第4章 施工計画、仮設計画の検討に係る課題

外部技術者からの助言及び対応方針一覧
(栃木南部地区：船玉揚水機場改修 第1回設計業務打合せ)

4.1. 設計・施工計画及び仮設計画に係る留意点

工事用進入路比較表

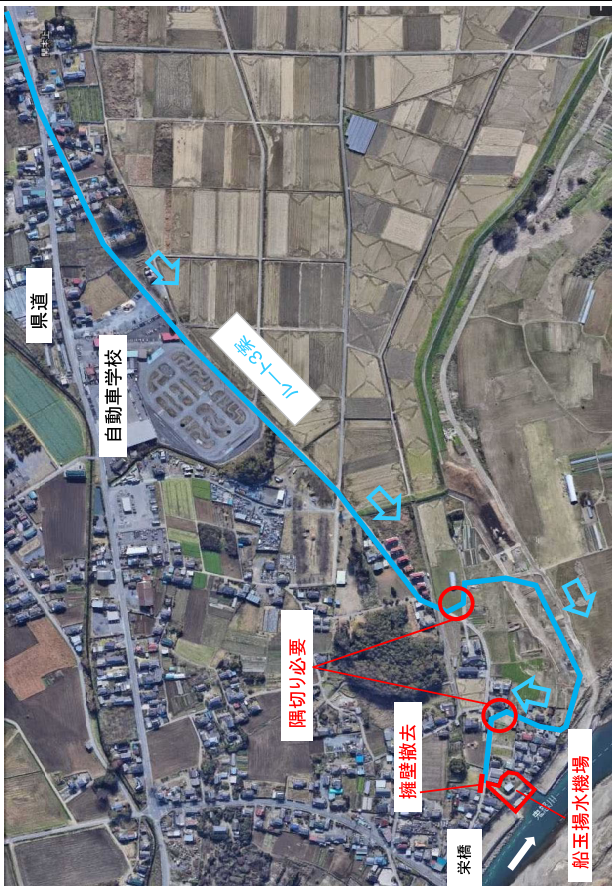
項目	番号	助言内容	実施設計における対応方針
仮設計画・安全	1	工事車両進入路の工事車両待機場所確保について ・コンクリート打設の際には、ミキサー車（複数台）の待機場所も必要である。	【資料②】 ・工事用進入路については、第1回(R4.1.13)で説明を行った集落内を通行する案に加え、鬼怒川左岸下流の河川堤防から進入を行う2案にて再検討を行った結果、今後、河川側工事との調整、隅切り及び借地等の調整が必要ではあるものの、集落内の交通安全を最小にできる案を候補とした。
仮設計画・安全	2	県道交差点部の工事用道路進入路の通行について ・交通誘導員の配置人数や場所の検討も必要である ・県道入口部の反対側を調査して待機所や回転場所が確保出来るならば、県道を横断するかたちで出入りした方が県道や工事用進入路の負荷にならない等の計画・検討が必要である。	【資料②】 ・県道結城下妻線を一端北側に入し、車両待機場にて転回・待機した後、県道を横断するルートの検討を行った。この結果、車両待機場から工事現場に進入する際、交通量が多く信号がない県道との交差点を横断することになることから、複数の交通誘導警備員の配置が必要になると伴に、県道に渋滞が生じるなど通行に支障となることが想定される。
仮設計画	3	工事車両進入路の勾配について ・工事用道路計画の第2案で道路縦断勾配10パーセントについて、問題はある。対処として、説明資料の写真から見ると借地部を全域に広げてルートを変更すれば10パーセントの勾配箇所は回避できると思われる。 - たとえば可能な限り既設道路沿いに仮設道路を設置する等勾配対策になる。 - また、施工ヤード以外に資材ヤードを確保した方がよいのではないか。	【資料②、資料③】 ・上記2のルートと併せ、集落内の農地の借地することを前提に、工事用進入路が8%勾配の斜路となるよう検討を行った。 ・第1回(R4.1.13)で説明を行った施工ヤードの検討（第1回説明資料P23）の第2案（倉庫を撤去した場合の施工ヤード）を前提に、さらに工事用の仮設ヤード（資材置場及び転回場）として、道路を挟んだ民地（農地）の借地により確保することとした。

項目	施工上の留意点
仮設計画	工事用進入路の検討について ・農水省ルート案（2案、3案）の進入ルート、退出ルート、一方通行案等を河川管理者（国交省）に対して説明し、1本化、またはルール化の検討を協議してはどうか（地元に対しても、統一ルールを提示する必要がある）。 ・ルート1案とルート4案を合わせた案（県道から侵入し、途中から4案に切り替わる案）は、県道から現地までの最短ルートとしては、事故防止等の観点からも最適ではないか。
仮設計画	杭打ちにリスクについて ・厳しい条件の中で施工方法を模索することの難しさは理解する。過年度に暫定堤防を構築した際の施工経験を含め、施工方法を検討してみてはどうか。 ・プレボーリング工法を適用すれば良いのではないか。15 cm程度の礫径であれば、経験上対応できると考える。
施工計画	施工ステップについて ・説明資料 P42 の施工ステップ図では、農水省の施工と国交省へ支出委任する施工が混在しているが、同時並行で施工することは可能か。また、同時期の工程表を確認すると、工事量が多いように思われるので、資機材の搬入等を含め、国交省との工程調整が必要ではないか。
仮設計画	その他 ・仮設配管の際、バタフライ弁や流量計等、制御装置の設置は必要ないか。

工事用進入路比較表		
	1案: 県道(栄橋方面)から進入するルート	2案: 鬼怒川堤防道路から進入するルート
概要図		
特徴	・県道から進入し、集落内道路を走行する案である。 ・県道からの進入地点、民家の塀が近接している曲がり部で車両が接触する。 ・機場前で車両転回するため、道路端にある擁壁の撤去・借地が必要である。 ・栄橋方向からは県道を右折して進入するため、交通の支障となる。また、県道上で車両の待機場所を確保出来ない。	・鬼怒川堤防道路から進入する案であり、機場直近までは河川内道路を通行するため他の案に比べて集落内の走行区間は短くなる。 ・堤防道路乗り入れ部、集落内道路曲がり部に隅切りが必要であり、同曲がり部の木を撤去する必要がある。 ・機場前で車両転回するため、道路端にある擁壁の撤去・借地が必要である。 ・堤防道路区間は国交省の河川側工事車両の進入路と同じであり、工事車両が錯綜するため、河川側工事と調整が必要である。
評価	工事用車両通行の制約が多いことや、集落内の交通安全上に課題が残る。	河川側工事との調整、隅切りの設置、借地が必要であるが集落内の通行を最小にすることができる。 また、ルート3案と併用することで往路及び復路をばい分けすることが可能になる。 →以上のことから ルート2案及びルート3案の併用案を候補としたい。

工事用進入路比較表	3案: 県道から自動車学校裏を通り、ルート2案に合流するルート	4案: ルート1案を基に細部を変更したルート
概要図		
特徴	・県道から自動車学校裏を通り、堤防部分からルート2案に合流する案である。 ・自動車学校裏の道路は幅員が狭く、一方通行とするなどの対応が必要。 ・道路横断工の後に隅切りを設置するため借地が必要である。 ・機場前で車両転回するため、道路端にある擁壁の撤去・借地が必要である。	・ルート1案を基に、接触箇所の解消の対策を講じた案である。 ・県道を一旦北側に進入し、空きスペースで車両及び車両転回を行い、県道を直行横断することで県道部の接触箇所を回避した。しかし、県道の横断回数が増加する。 ・集落内道路を通行しないように工事用道路を設け、8%の勾配が確保出来る斜路とした。 ・車両転回用地、工事用道路の借地が必要である。
評価	一方通行等の対応、河川側工事との調整、隅切り、借地が必要であるがルート1案及びルート4案に比べて県道横断及び集落内での接触箇所をなくすることができる。	工事車両の進入は可能であるが、借地範囲の増加及び県道横断時に交通の支障となる。

建屋位置比較表

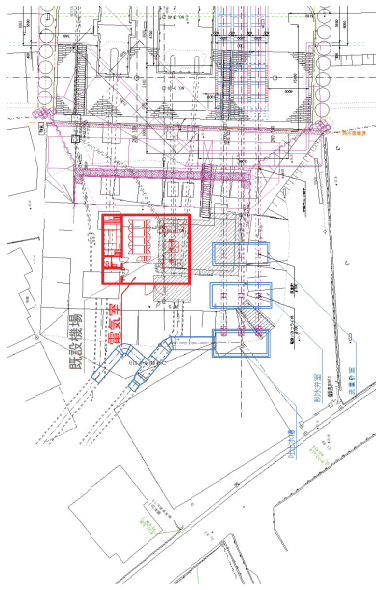
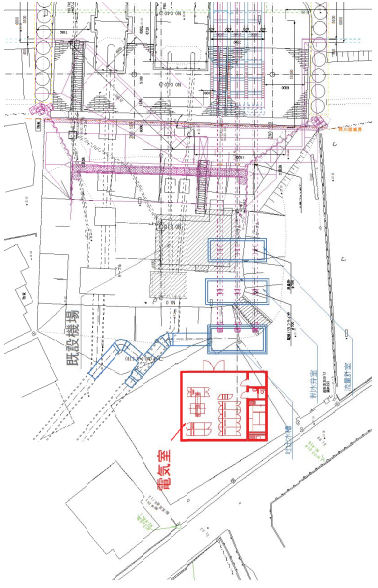
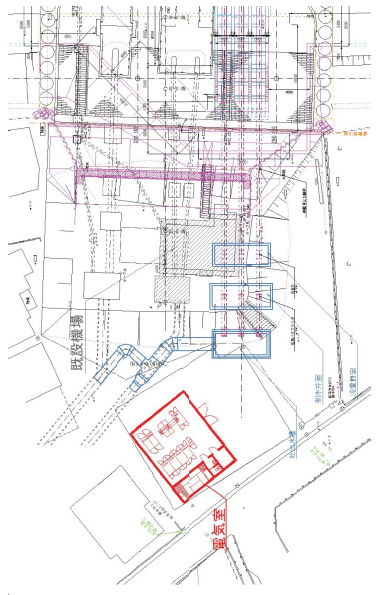
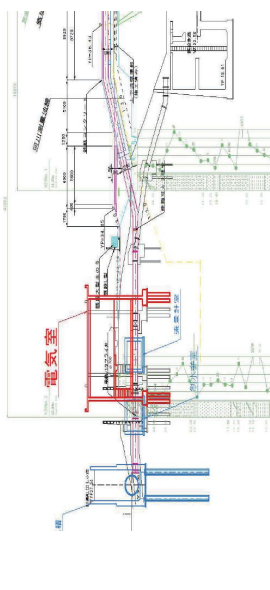
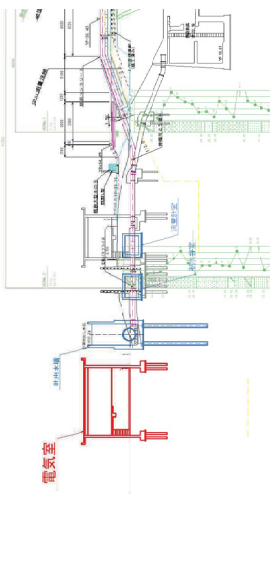
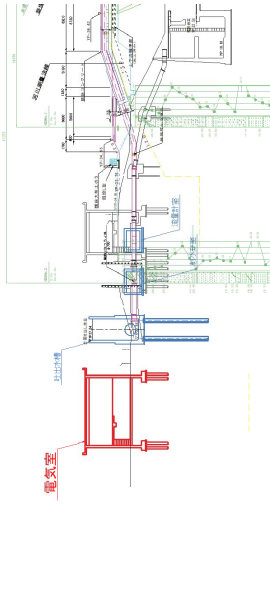
仮設計画	4	施工ヤードの検討について ・倉庫を撤去することで杭打ち機械の組み立て・解体の施工ヤードを確保できる第2案で計画を進められたらよいと考ええる。	【資料③】 ・第1回(R4.1.13)で説明を行った施工ヤードの検討（第1回説明資料P23）の第2案（倉庫を撤去した場合の施工ヤード）を前提に、さらに工事用の仮設ヤード（資材置場及び転回場）として、道路を挟んだ民地（農地）の借地により確保することとした。
設計	5	吐水槽、建屋の配置について ・吐水槽位置について、既設機場撤去と新設吐水槽を個別に施工でき、損出水頭が小さい最有力案（第3案）で進めることがよいかと思われる。暫定取水を考慮した計画を立案することが大それたことと考える。 - また、説明図（第3案）では通水管が既設建屋に重なっているように図面から読み取れるので、検討が必要ではないか。 ・ポンプで仮取水する間の仮設電源について木受電の基盤など設備を兼用する案も検討し、受電設備の位置仕様について検討すること。	【資料④、資料⑤、資料⑥】 ・ご助言をいただいたとおり、第1回(R4.1.13)説明時においては、新設機場の通水管と既設機場の建屋が干渉することから、新設機場にかかる吸水管の位置を上流側に約11m移動させたい。新設吐水槽位置及び新設建屋位置を見直すことで干渉しない配置の検討を行った。 ・新設建屋建屋は既設機場を運用しながら築造できるため、非かんがい期に新設機場建屋内に新設受電設備を設置することが可能となることから、仮設電気設備は設けず、当初より新設受電設備を設置する計画としたい。

1案: 既設建屋位置案	2案: 位置変更-①	3案: 位置変更案-②
概要図	平面図 	平面図 	平面図 
	縦断面図 	縦断面図 	縦断面図 
特徴	・新設建屋を既設建屋位置に配置する。 ・既設建屋を撤去してから新設建屋を築造するため、同年で施工する必要があり工期的に困難である。 ・施工が複数年の場合、新設建屋完成まで仮設受電設備が必要となる。	・新設吐出水槽の脇に新設建屋を配置する。 ・新設建屋をかんがい期間に施工できる。また、新設建屋築造後に既設建屋を撤去できるため、工期的に有利となる。また、用水の切り替えを確実に行うことができる。 ・新設建屋が敷地の中央部に位置するため、残地が南北に分かれる。	・既設倉庫用地の道路脇に新設建屋を配置する。 ・新設建屋をかんがい期間に施工できる。また、新設建屋築造後に既設建屋を撤去できるため、工期的に有利となる。また、用水の切り替えを確実に行うことができる。 ・新設建屋が既設倉庫用地の端に位置するため、用地を有効活用できる。
評価	既設建屋撤去と新設建屋築造を単年度で施工するのは工期的に困難。	既設建屋撤去と新設建屋築造を個別で施工することができるが、3案に比べて残地が分かれる。	既設建屋撤去と新設建屋築造を個別で施工することができ、2案に比べて用地を有効利用できる。 →3案を改修後の建屋の位置として検討を進める。
